UCZESTNICY POSTĘPOWANIA PRZETARGOWEGO

Dot.: postępowania przetargowego w trybie przetargu nieograniczonego na zadanie pn.: „Termomodernizacja i przebudowa budynku nr 4 przy Placu Jana Pawła II w Solcu Kujawskim” (BZPiFZ.271.5.2019) Zamawiający przedstawia pytania dotyczące Specyfikacji Istotnych Warunków Zamówienia (SIWZ) zadane przez uczestników postępowania wraz z odpowiedziami które należy uwzględnić w ofercie.

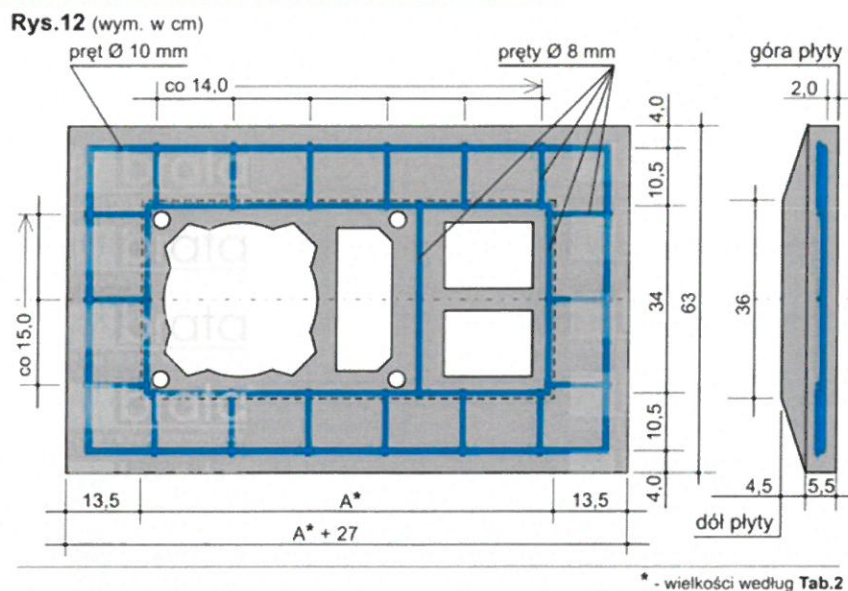
51. Czy Zamawiający potwierdza konieczność zastosowania rury spustowej z blachy powlekanej o śr. 150mm tj równej rynnie dachowej? Jest to rozwiązanie nietypowe.

Należy wykonać rurę spustową fi 100

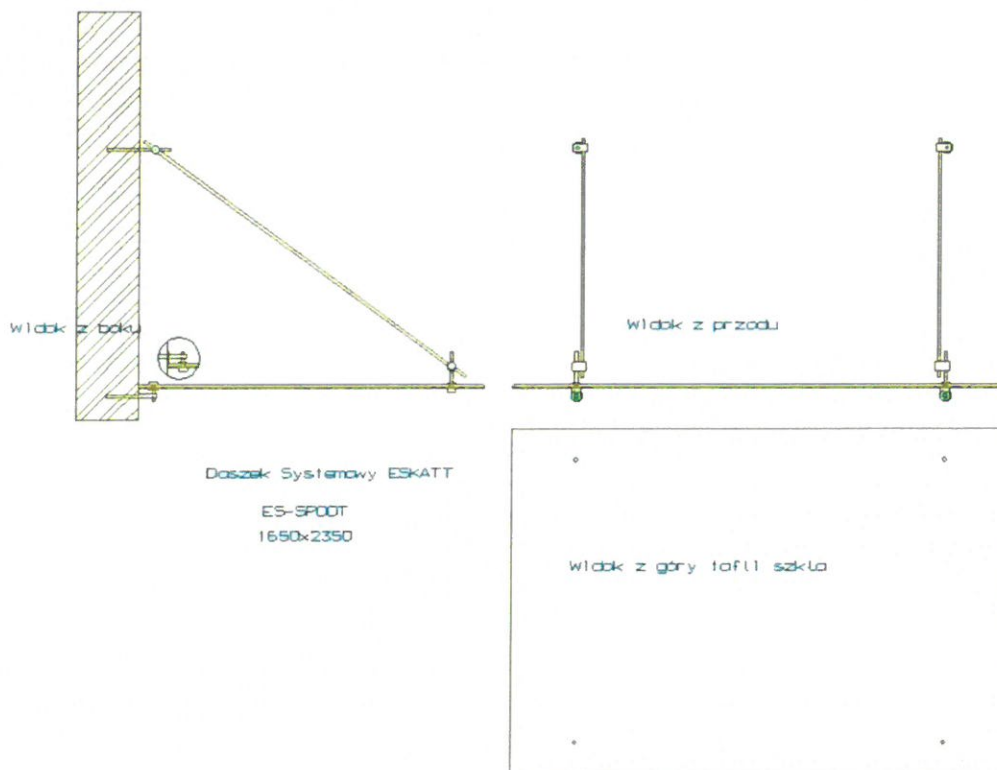
60. Dla poz. 7.7 i 7.8 przedmiaru robót dla Przebudowy proszę o załączenie specyfikacji płytek podłogowych.

Należy wycenić płytki typu gres – mrozoodporne, w klasie ścieralności V i twardości w skali Mohsa >6, o wymiarach 30 x 30 cm. Kolorystyka do uzgodnienia z Zamawiającym.

Przykład zamontowanej bariery:

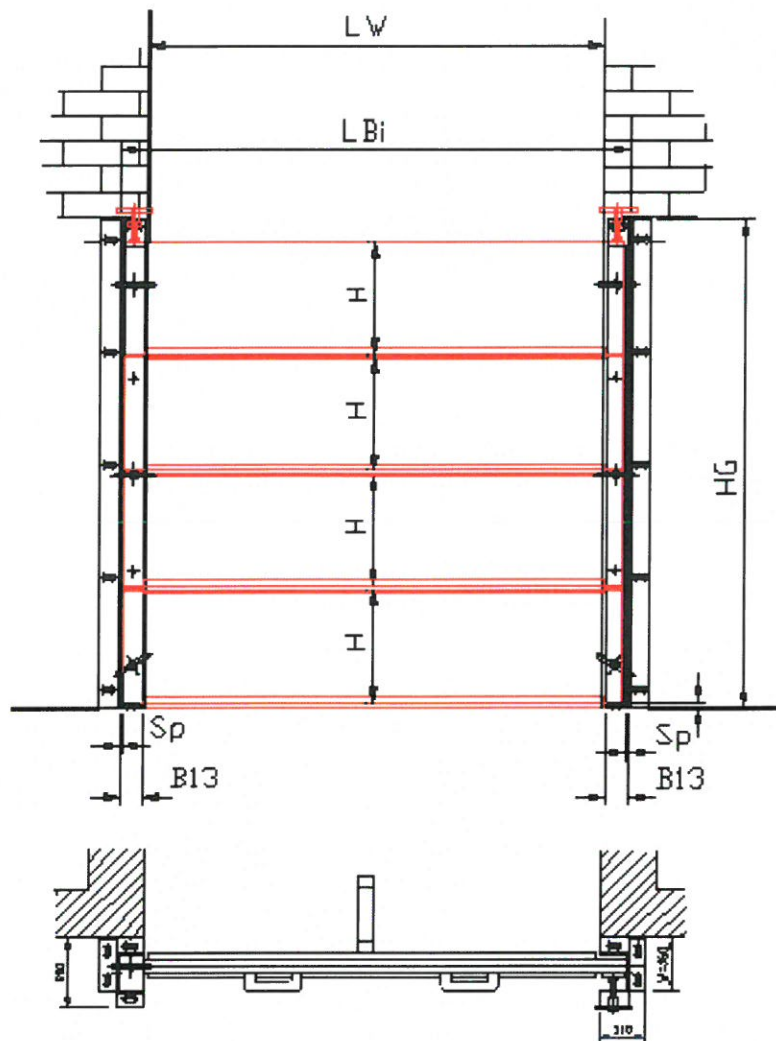
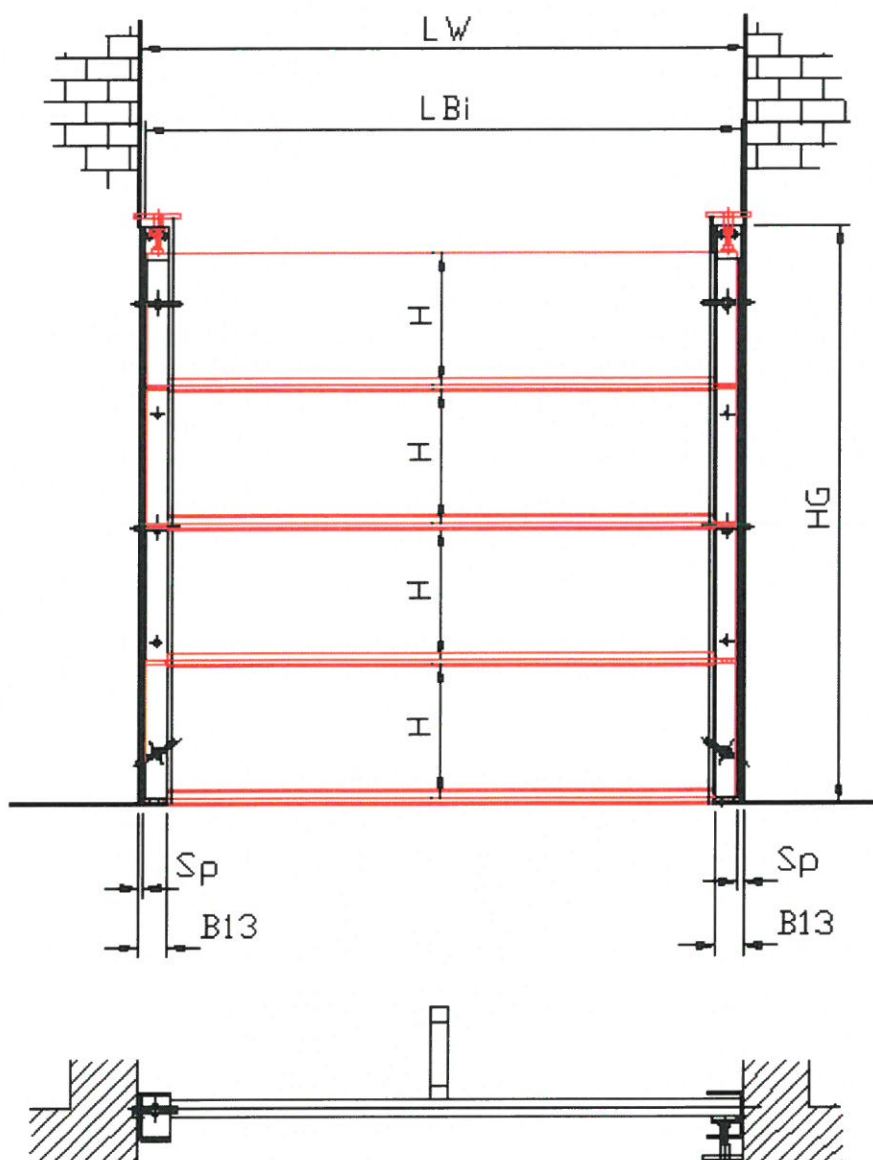
62. W nawiązaniu do pkt. 9 (str. 51 opisu do projektu wykonawczego) oraz poz. 7.12 przedmiaru robót dla przebudowy proszę o załączenie rysunków wykonawczych oraz pełnej jednoznacznej i szczegółowej specyfikacji zabezpieczeń jakie należy wykonać oraz o wskazanie nie rysunkach dokładnie miejsc wykonania tych zabezpieczeń. Opis w tym zakresie jest co najmniej niezadowolający a w praktyce rozwiązanie jest nie opisane wcale uniemożliwiając tym samym rozpoczęcie wyceny. Zamawiający ma obowiązek opisać przedmiot zamówienia w sposób jednoznaczny i szczegółowy. Opis w tym zakresie nie spełnia żadnego z powyższych. Dodatkowo przyjęta forma 1kpl jest co do zasady zła, gdyż w przypadku konieczności rezygnacji z wykonania części zabezpieczenia rozliczenie powykonawcze nie będzie możliwe. Proszę więc o obszerne ustosunkowanie się do niniejszego zapytania umożliwiając tym samym rzetelną wycenę przez Wykonawców.

Bariery przeciwpowodziowe - przegrody z systemu paneli aluminiowych umożliwiające szybkie ustawienie przegrody na wysokość powyżej spodziewanego poziomu wody zalewowej, składające się z kilku aluminiowych, lekkich, profilowanych części, z zabezpieczeniem dolnej krawędzi, pozwalające na szczelne ostonięcie otworu drzwiowego. Przegrody mocowane w dwóch stałych uchwytach, w miejscu otwierania drzwi, szczelnie przymocowanych do budynku lub konstrukcji. Aluminiowe części bariery z metalowym wykończeniem. Elementy stalowe np. galwanizowane. Malowanie elementów stalowych stałych w kolorze ściany.
